改善箇所説明図

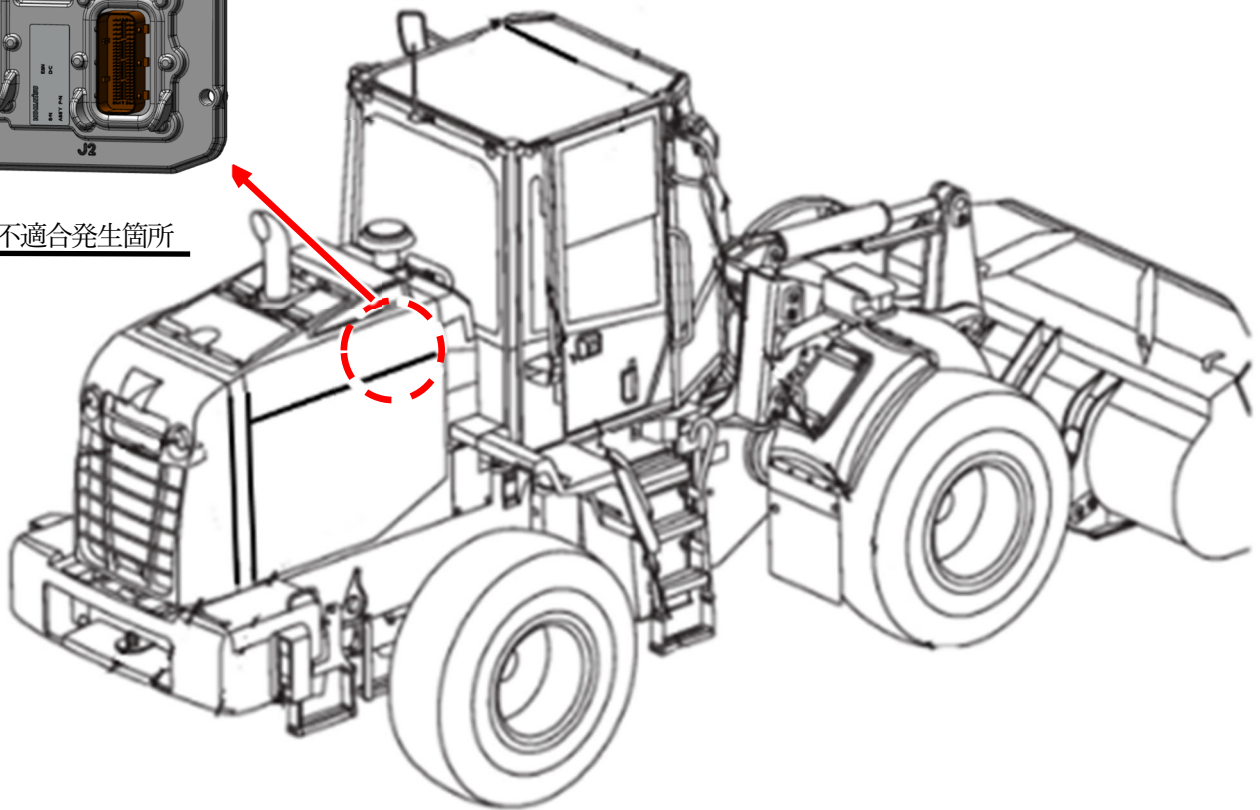
基準不適合発生箇所

ショベル・ローダの排出ガス発散防止装置において、ECU のプログラムが不適切なため、後処理装置の定置手動再生の開始条件が成立せず、定置手動再生が実行できない。

改善措置の内容：全車両、ECU のプログラムを書き換える。

識別：キャブ内のヒューズボックスカバー裏側に水色のペイントを塗布する。
